PETICION DE OFERTA - LICITACIONES

Nro de Licitacion
Y52975

CIRCULAR N° 3

OBJETO: Suministro de tableros organizadores de fibra

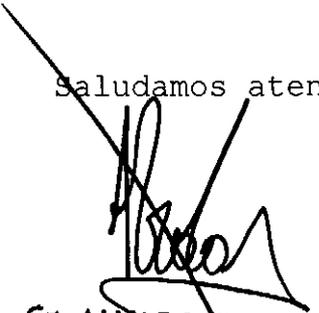
Estamos con la fabricación de la muestra y lo expuesto en el pliego en Parte I - Capitulo III - Especificaciones particulares, hoja 34, soportes para bastidor Eurocard 3u.

Necesitamos saber como colocar los soportes a las medidas que establecen sin necesidad de colocar un postizo frontal, si estos soportes fueran pegados a los laterales no tenemos inconveniente, pero los mismos lo piden a 300mm de un lateral.

Los soportes para cables van soldados al lateral? Con perforaciones para precintos?

En referencia a los soportes para bastidores 3U:

Una posible solución es colocar soportes en forma de L, de tal manera de fijar uno de los lados a la bandeja posterior y dejando el otro lado libre para colocar el Bastidor 3U, se adjuntan fotos (Ver Anexos).

Respecto a los soportes para cables:

Pueden ser soldados siempre que la soldadura no afecte la estructura del resto del gabinete.

Se acepta perforaciones para precintos como una posible solución.
